改善箇所説明図

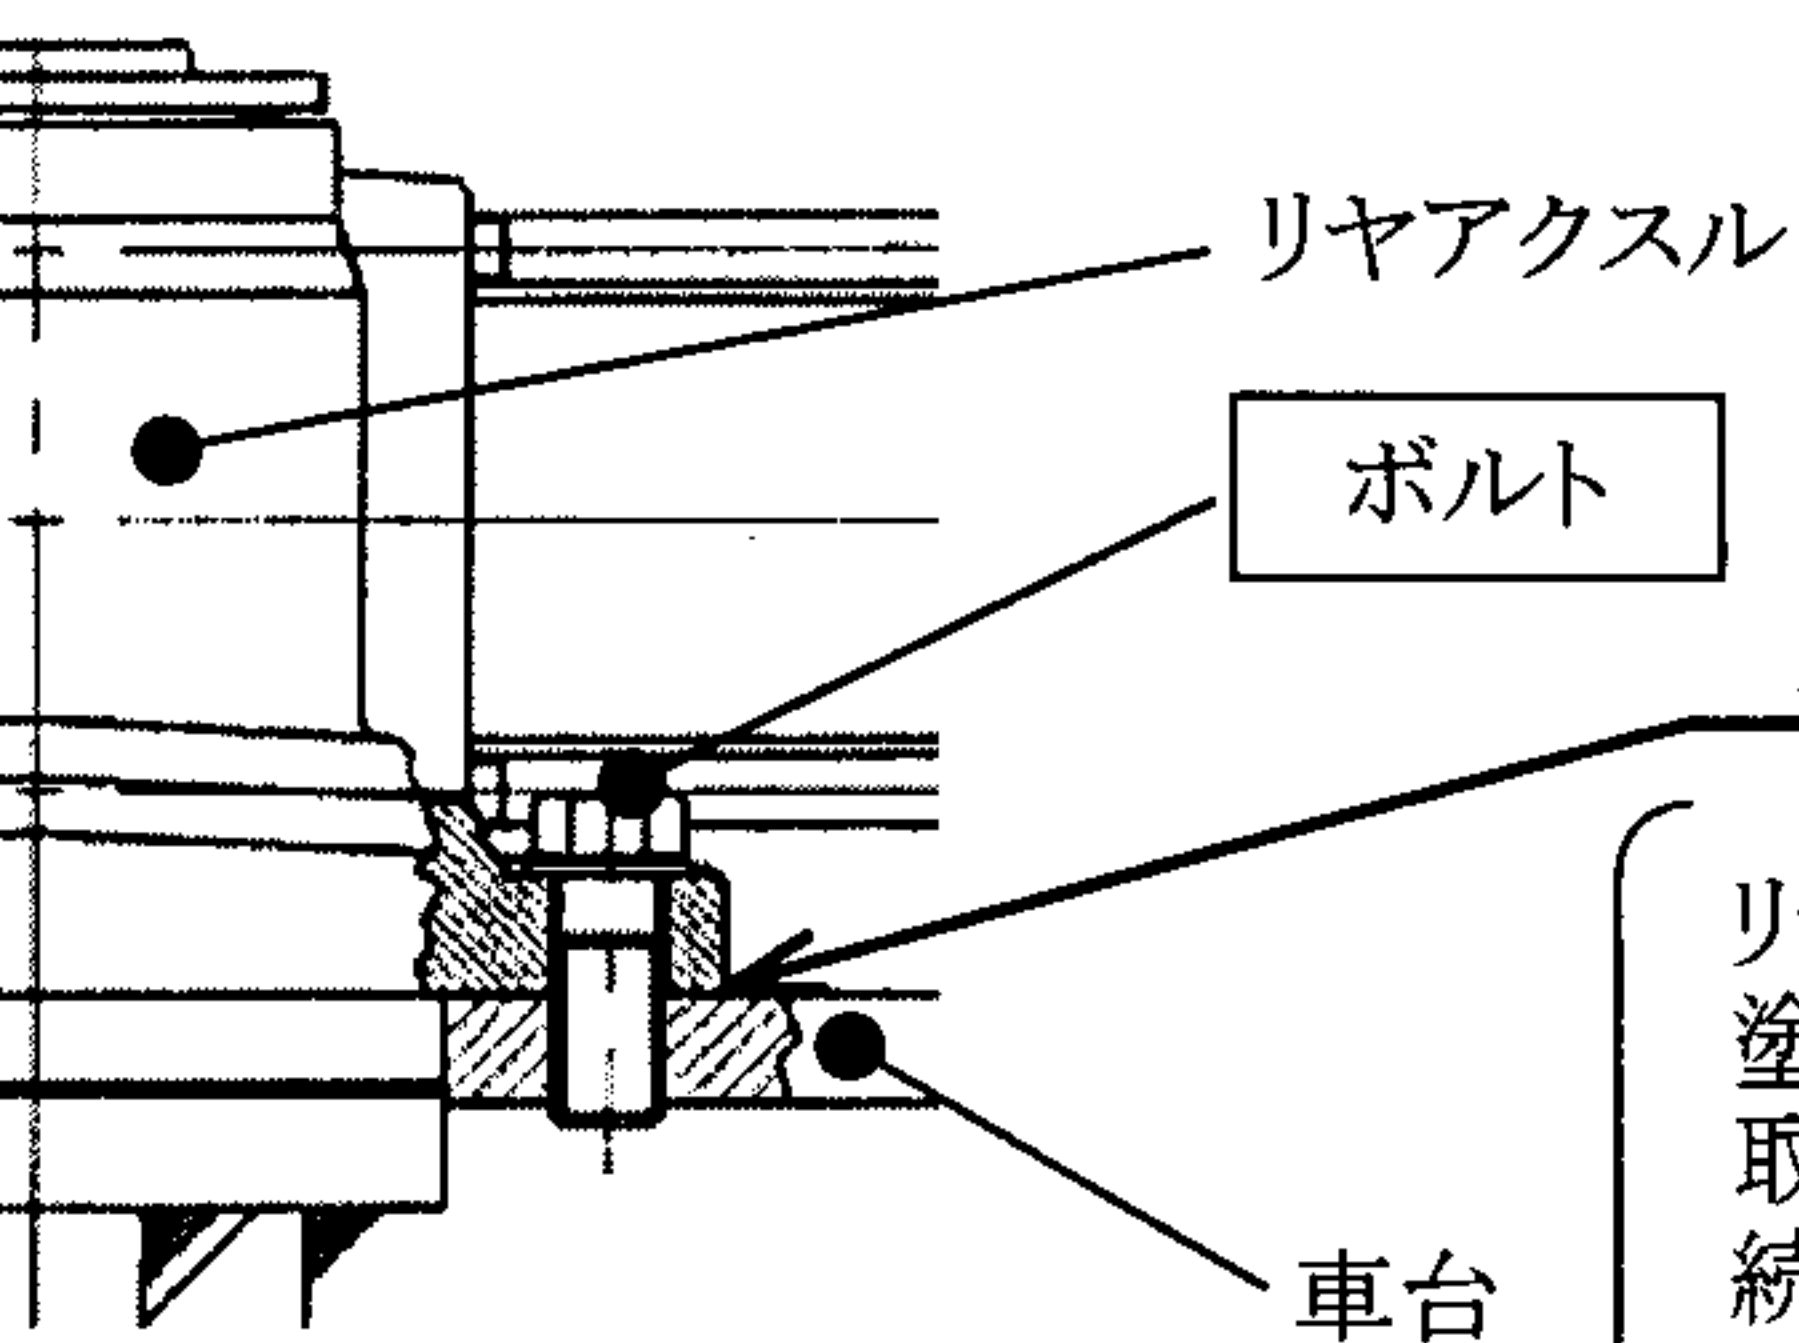
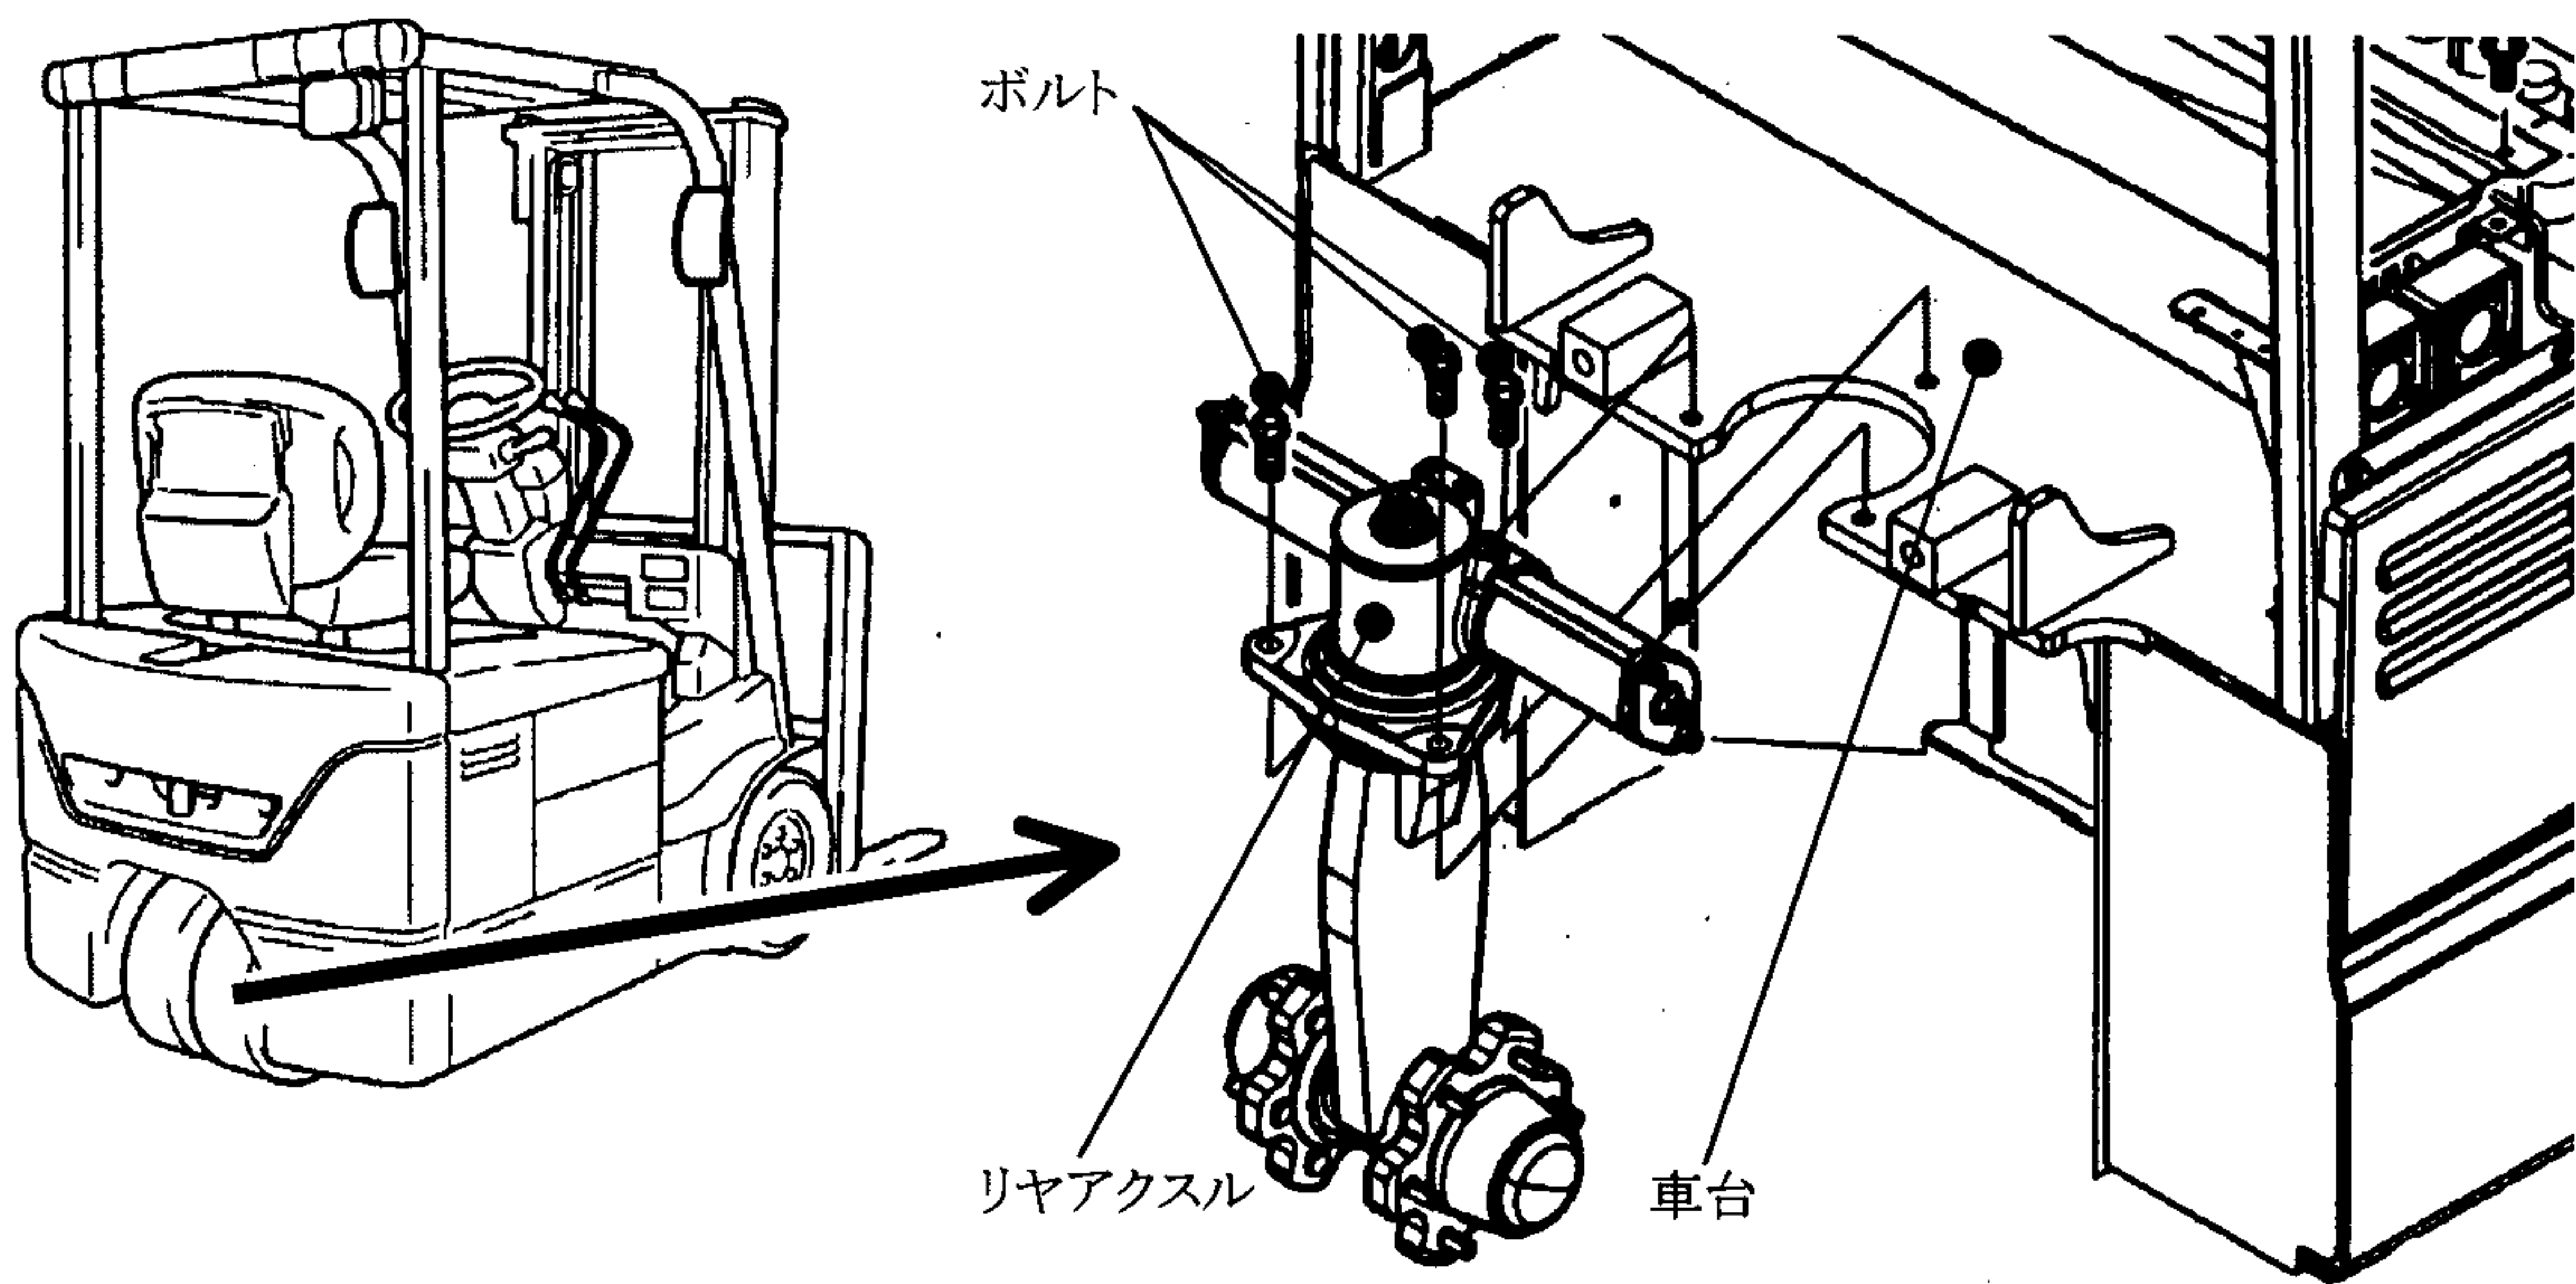
基準不適合箇所

リヤアクスルを取付ける車台側締結面の塗装が不適切なため、塗装膜厚が厚いものがあり、路面からの振動等によりリヤアクスル取付ボルトが緩むことがある。このため、そのままの状態を使用を続けると、当該ボルトが折損し、最悪の場合、リヤアクスルが車台から外れて走行不能となるおそれがある。

改善の内容

全車両、締結面の塗装を除去し、新品のボルトで取付を行う。

注： 内は交換部品を示す。

識別：黄色のペイントをボルト頭部に塗布する。
